Processo: Elétrico – Expansão para Oriente da linha 15

Assunto: Contributos do DPU no âmbito dos IGT

Esta análise incidiu sobre **proposta de traçado para a expansão do Elétrico 15 entre a Praça de Santa Apolónia e o Parque Tejo** (Linha Oriental), que irá circular em modo elétrico sobre carris (será adotado um Transporte Coletivo em Sítio Próprio – TCSP –, em modo ferroviário ligeiro) e procurou-se identificar e avaliar possíveis constrangimentos ou condicionantes, bem como apresentar contributos que se julguem pertinentes para a expansão que está a ser programada, no âmbito dos Instrumentos de Gestão Territorial (IGT) abrangidos por aquele traçado.

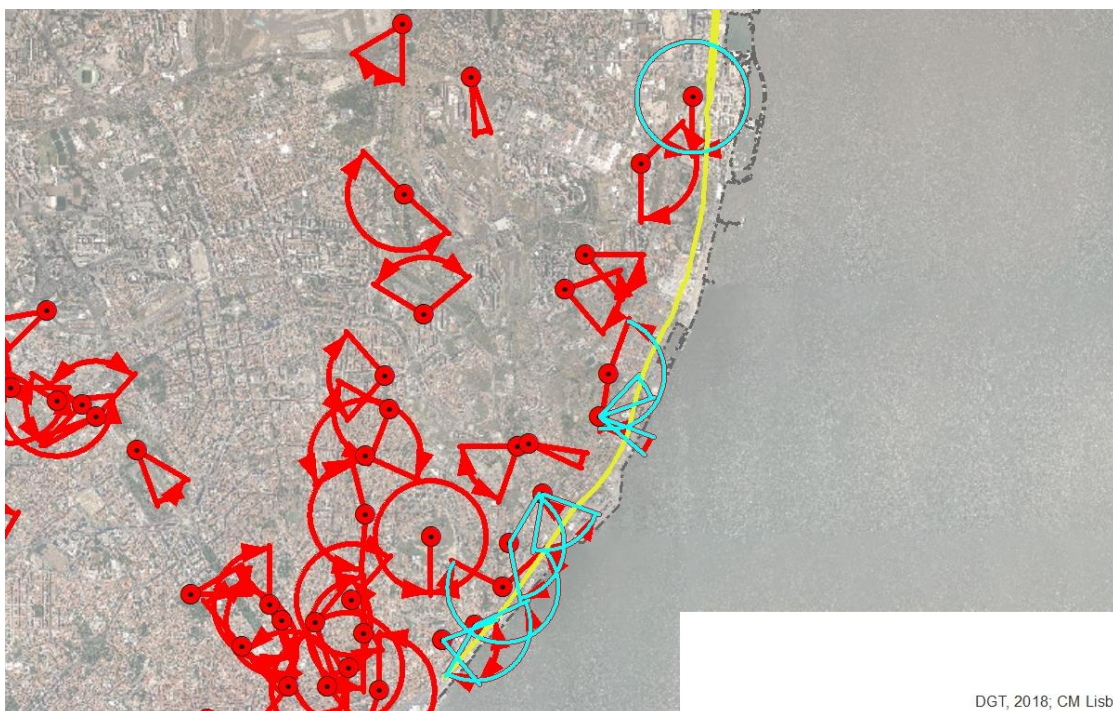
- Com exceção do topo norte, este troço encontra-se inserido em área de Sistema de Corredores Estruturantes (Artigos 11º, 12º, 44º do RPDML);

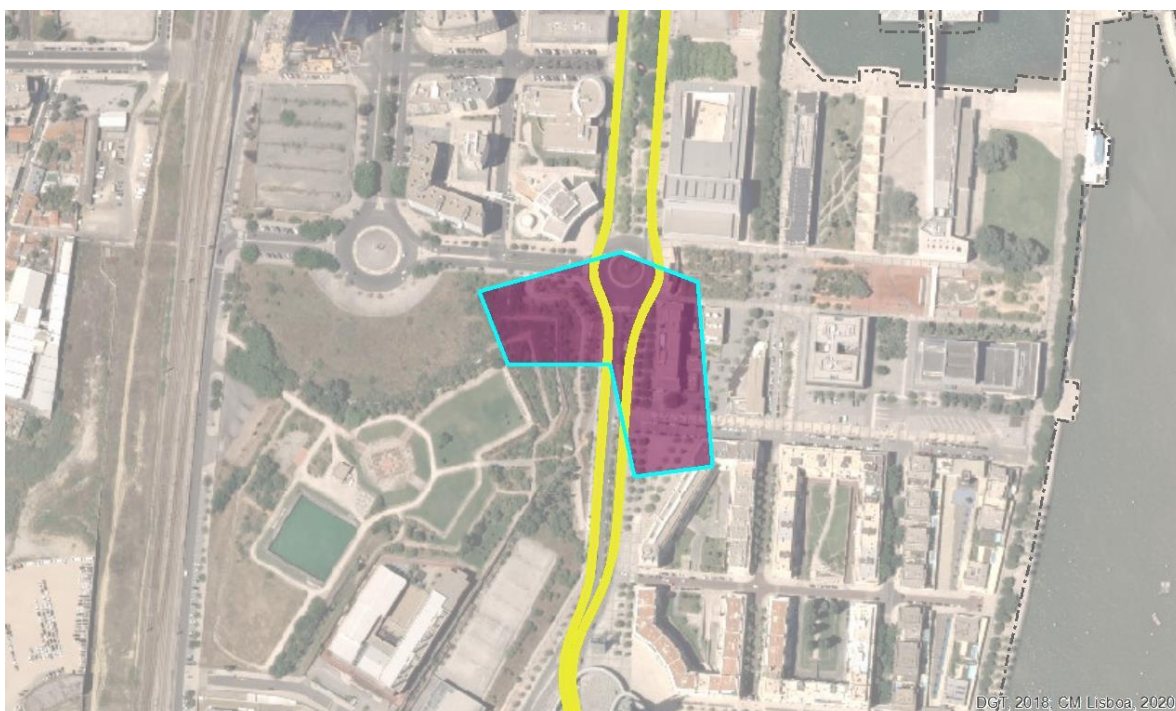
- Com exceção do topo norte, este troço encontra-se inserido em área do Sistema Ribeirinho Oriental (Artigos 4º, 17º e 18º do RPDML);

2.1.5. Planta de Ordenamento – Riscos Naturais e Antrópicos II

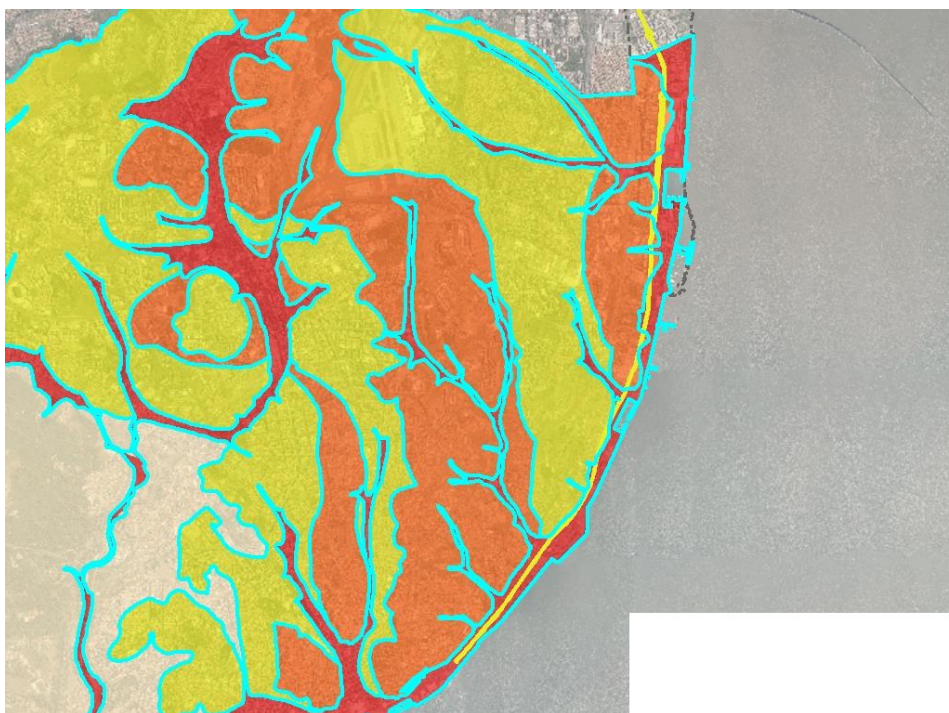
- Este troço encontra-se, em praticamente toda a sua extensão, inserido numa zona de Vulnerabilidade Sísmica dos Solos muito elevada, embora tenha ainda uma secção em área de vulnerabilidade elevada e outra moderada (Artigos 4º e 24º do RPDML);

2.1.6. Planta de Ordenamento – Condicionantes de Infraestruturas

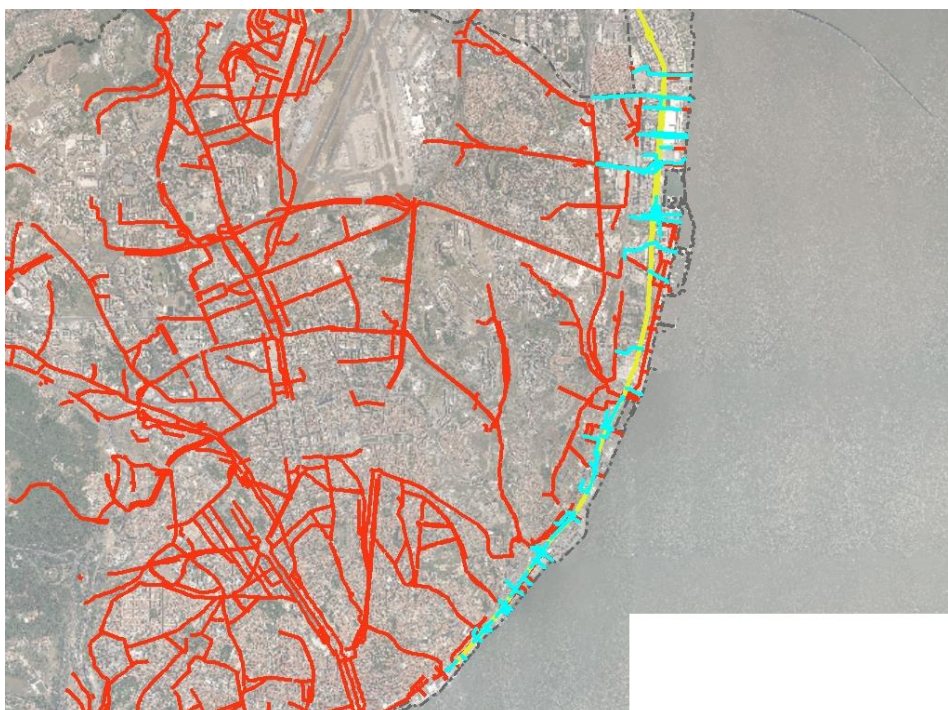
- Este troço intercepta a rede de drenagem principal em 80 pontos (Artigo 36º do RPDML);

2.1.7. Planta de Ordenamento – Acessibilidades e Transportes

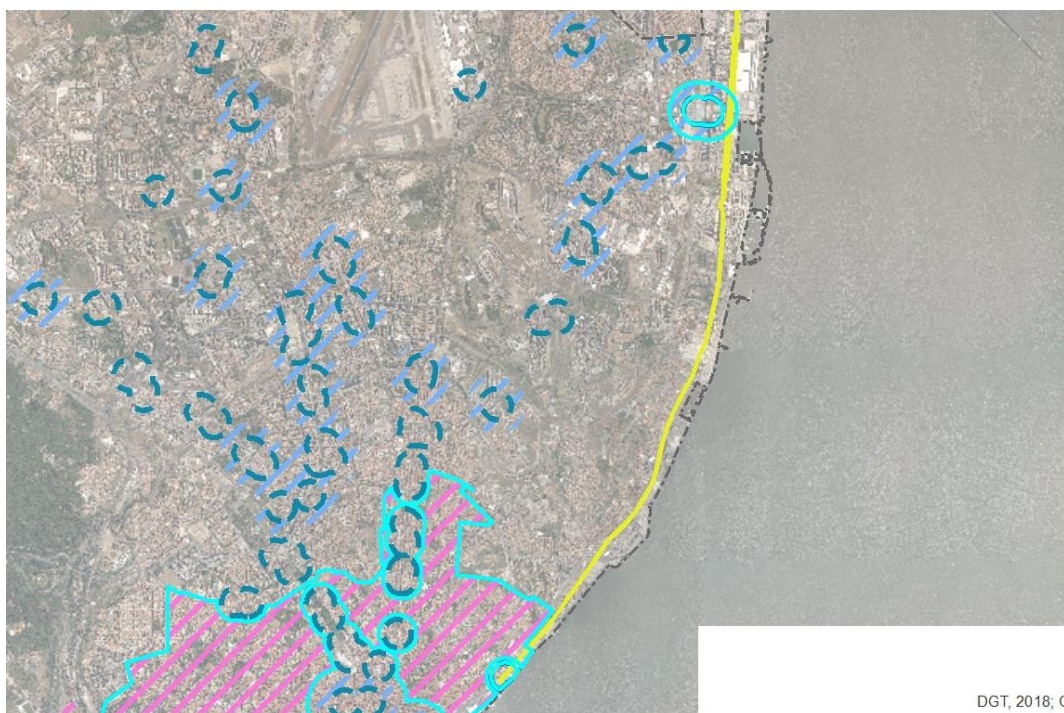
- Este troço intercepta o Interface de Santa Apolónia (Artigo 68º e Anexo V do RPDML);

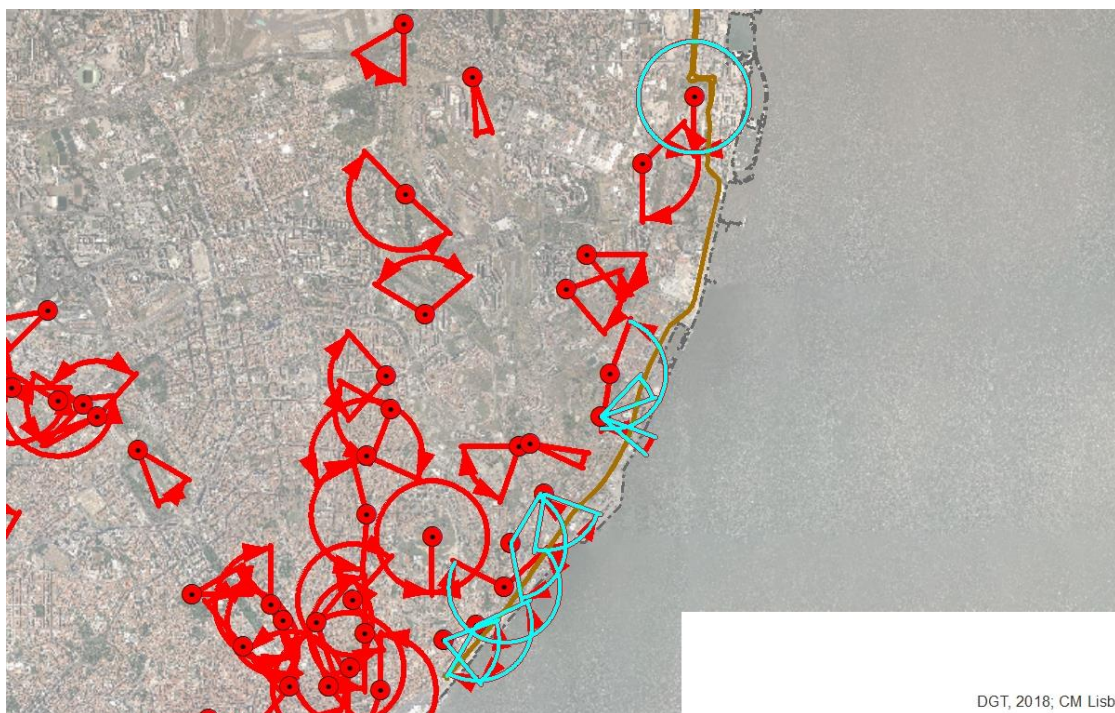
- Com exceção do topo norte, este troço encontra-se inserido em área de Sistema de Corredores Estruturantes (Artigos 11º, 12º, 44º do RPDML);

2.2.6. Planta de Ordenamento – Condicionantes de Infraestruturas

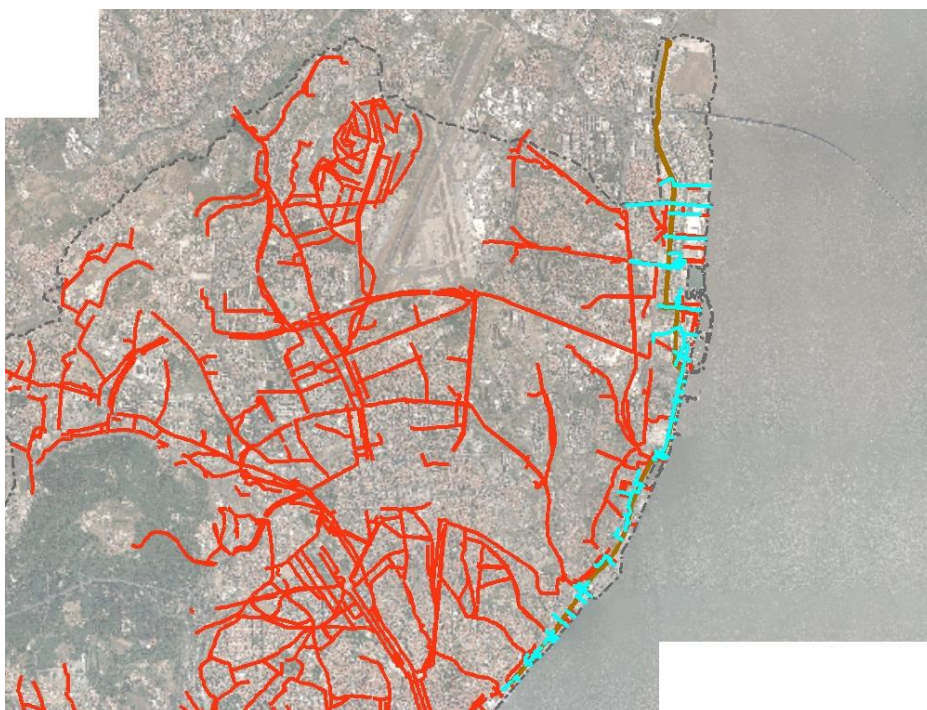
- Este troço intercepta a rede de drenagem principal em 80 pontos (Artigo 36º do RPDML)

2.2.7. Planta de Ordenamento – Acessibilidades e Transportes

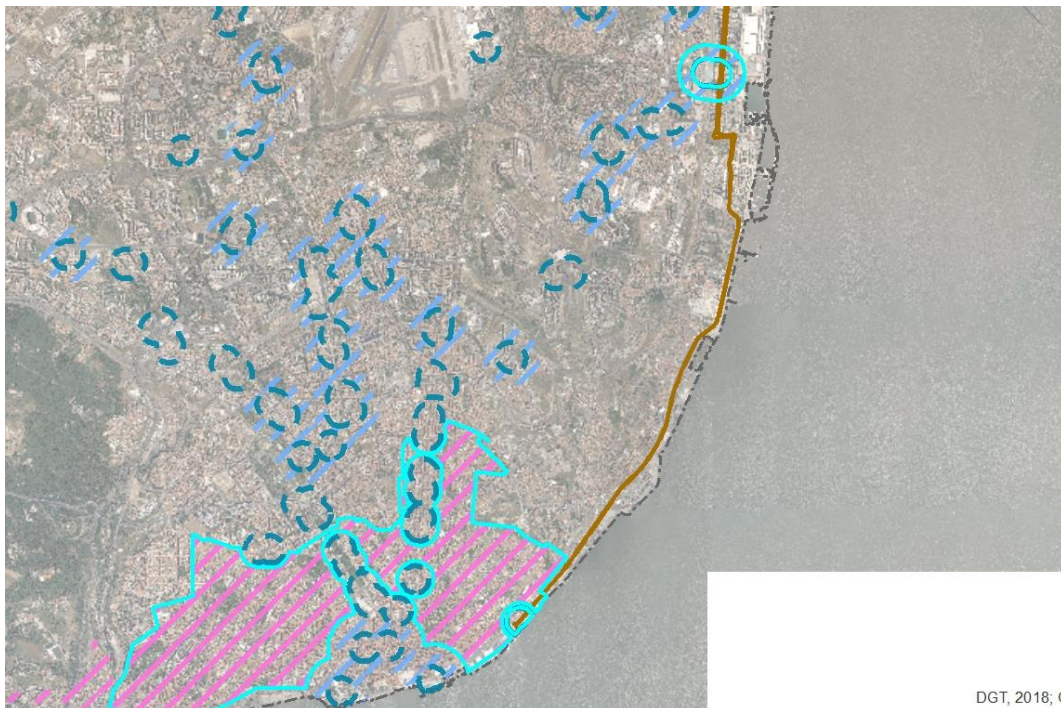
- Este troço intercepta os Interfaces de Santa Apolónia e da Gare do Oriente (Artigo 68º e Anexo V do RPDML);

Fig. 1. Extrato Planta de Condicionante PP da Matinha – Peça n.º 2 FTU 002 EC

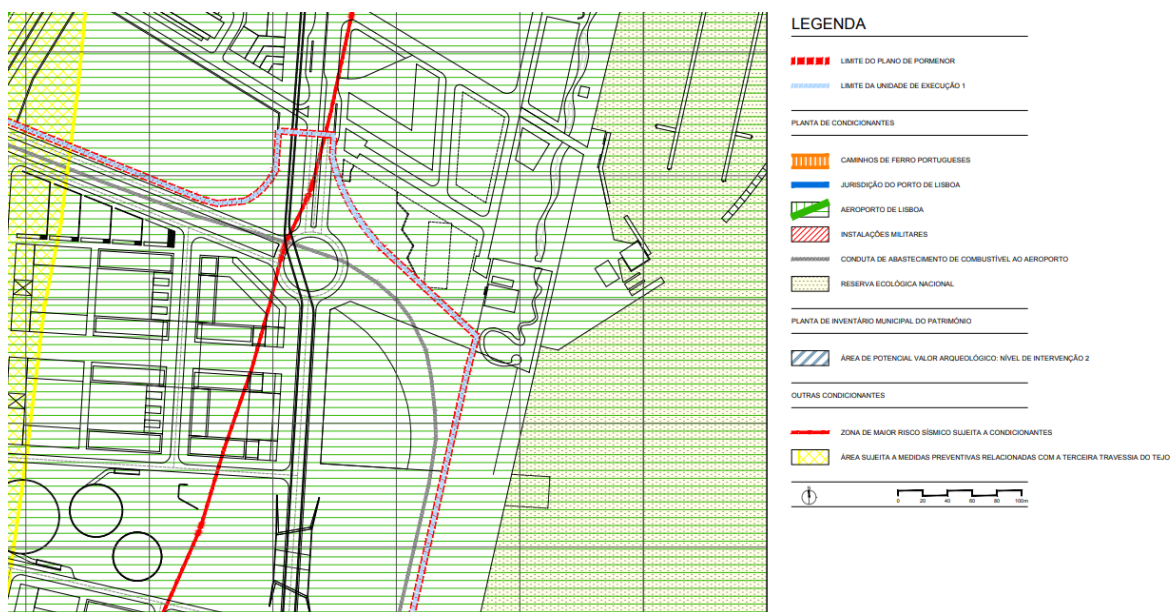
- Regulamento do P.P.M. art.º 6º a 9º do Capítulo II - Servidões e restrições de utilidade pública
 - a) Área Jurisdição da Administração do Porto de Lisboa – APL, destacando-se a necessidade de as operações urbanísticas serem sujeitas a parecer prévio dessa entidade, assim como a salvaguarda das condições de acessibilidade ao Cais da Matinha (determinadas pela APL).
 - b) Traçado Indicativo da Margem;

- c) REN - Leitos das Águas de Transição (áreas de proteção do litoral);

d) Conduta de Abastecimento de Combustível ao Aeroporto.

Desenho 16 do PU ZI Parque Expo – Perfis transversais tipo – PP5 e PP6

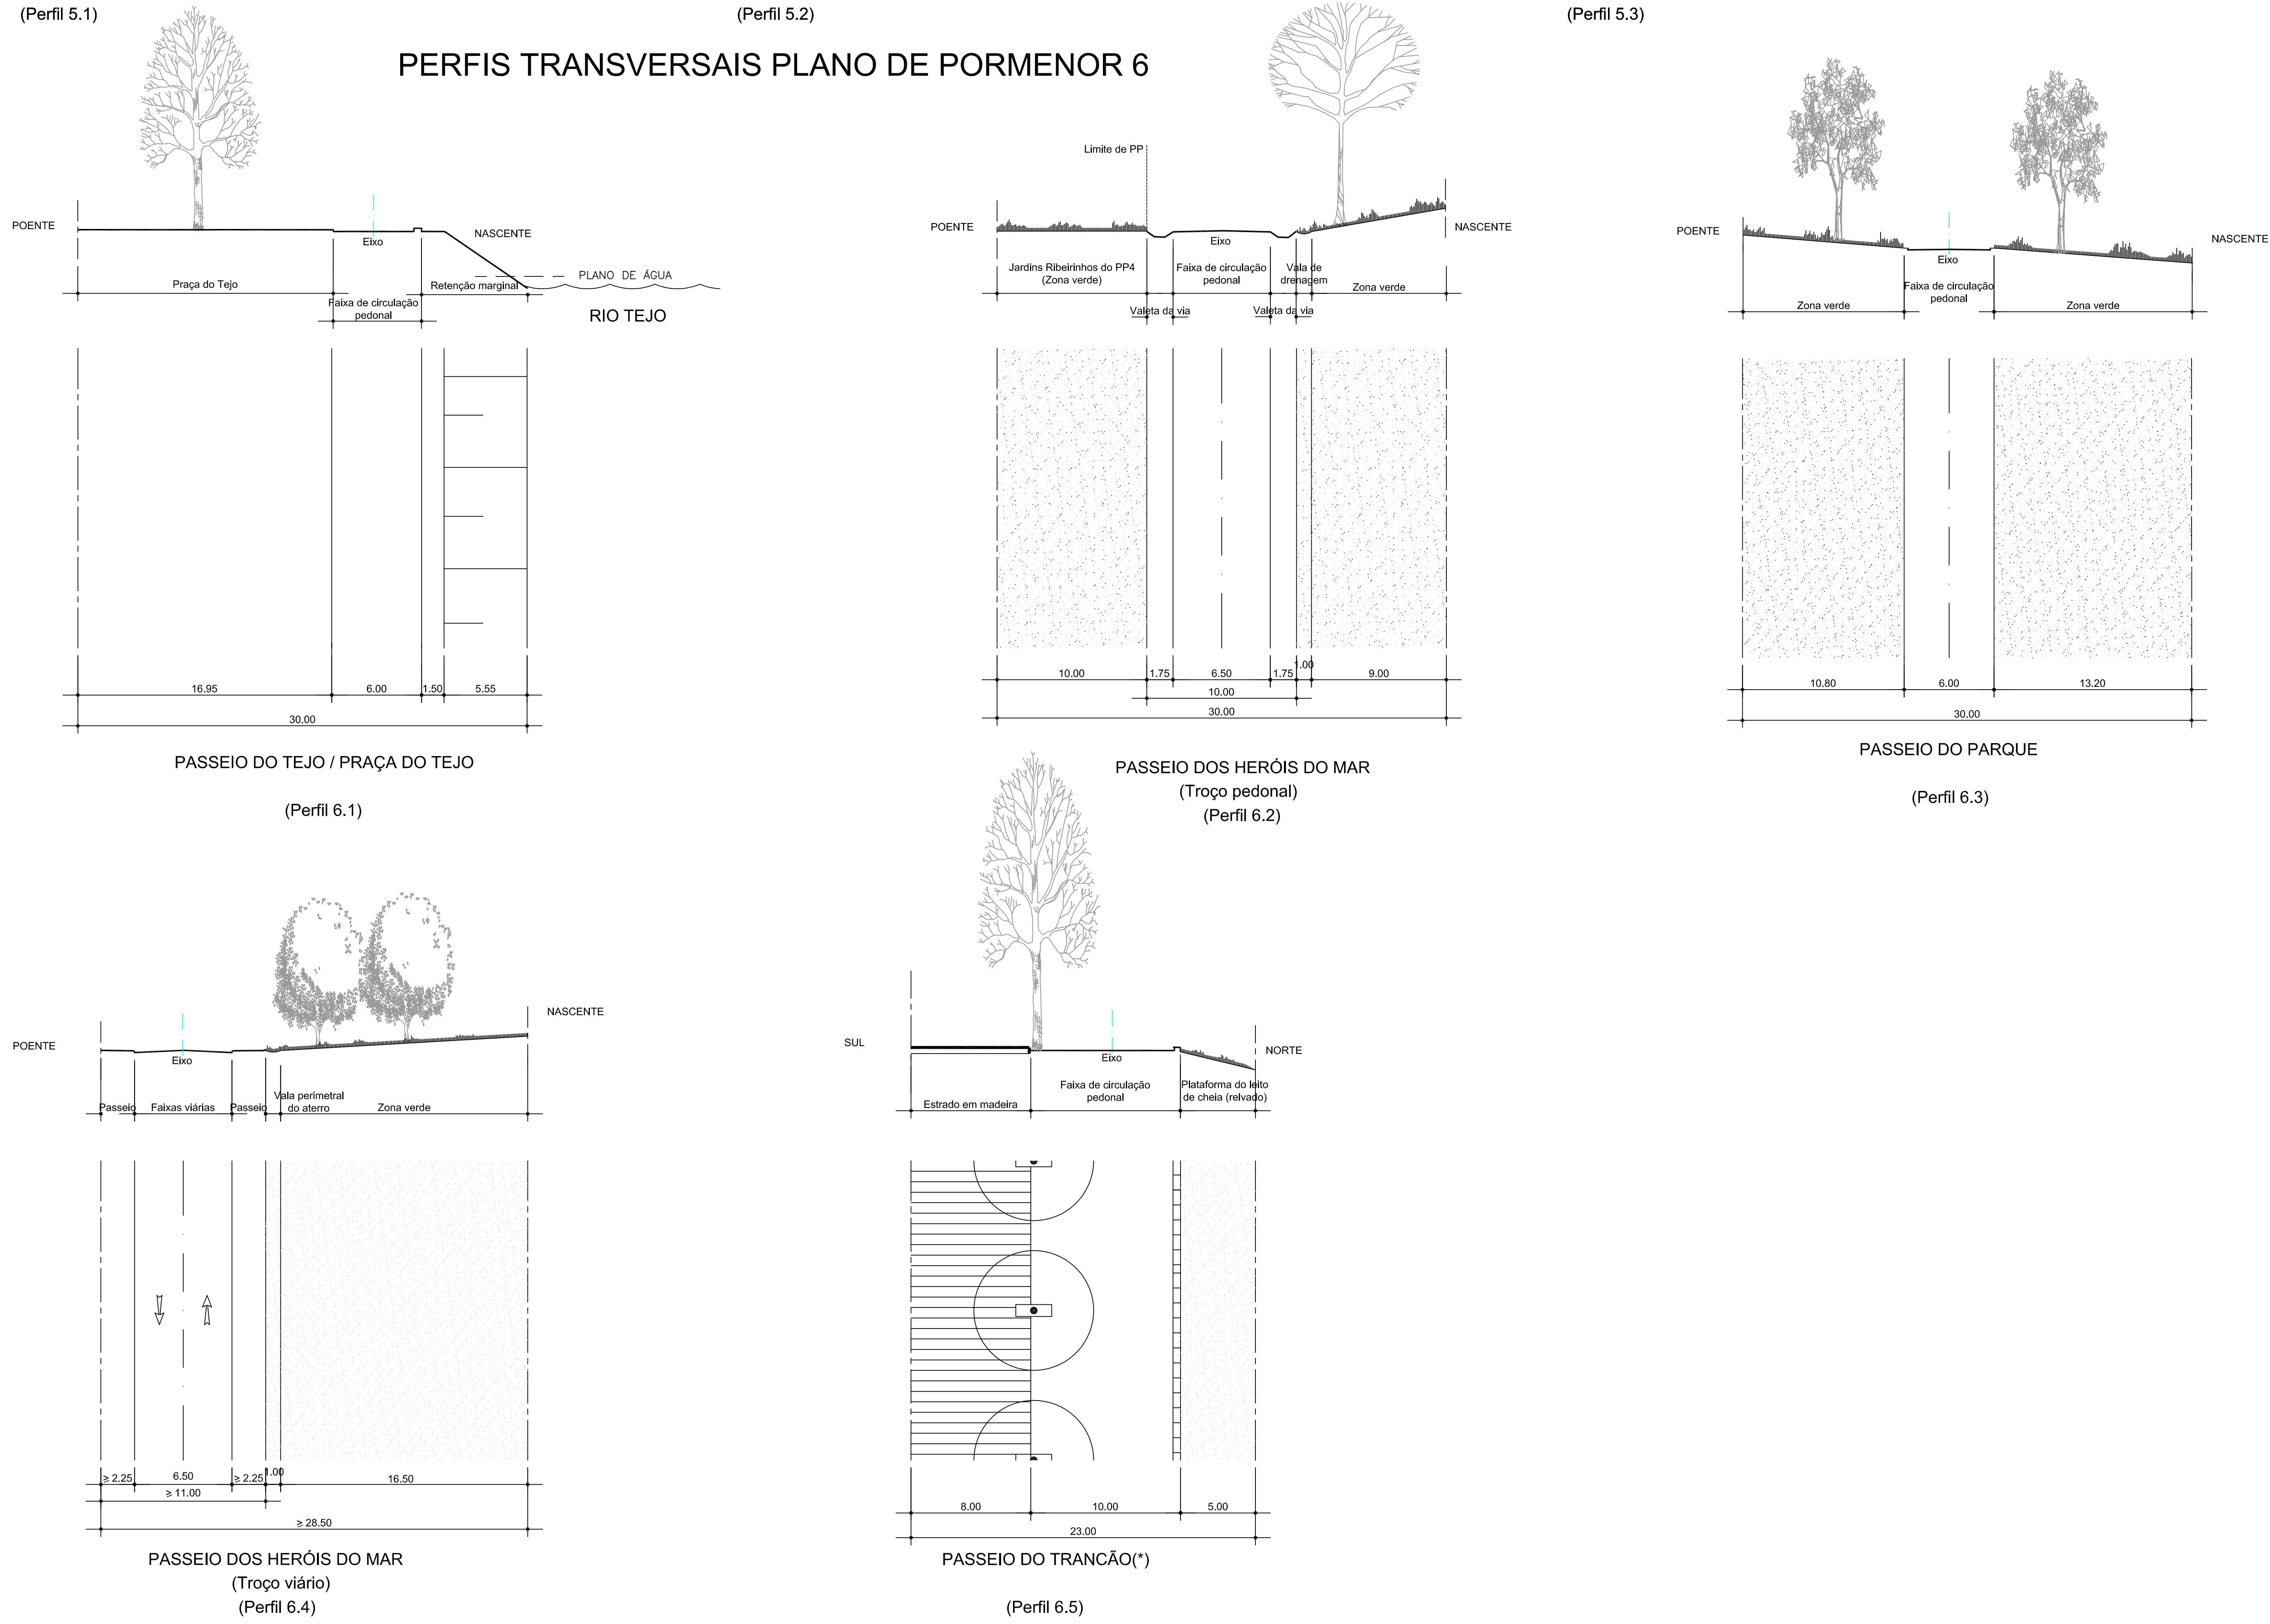
- i. Em termos de **constrangimentos ou condicionantes**, a proposta apresentada entra em conflito com os perfis definidos no PU da Expo para os Planos de Pormenor da Expo 98 (v. Plantas dos perfis transversais que integram o PU), implicando a remoção de centenas de árvores.

Relativamente ao PP6, constata-se que o traçado proposto abrange a categoria de Espaços verdes/Parque Tejo, categoria de espaço constituído pela área ribeirinha da frente anteriormente não consolidada dos rios Tejo e Trancão, em que o uso está vinculado à implantação da estrutura verde equipada à escala metropolitana, com atividades de educação ambiental, recreio e lazer e desporto.
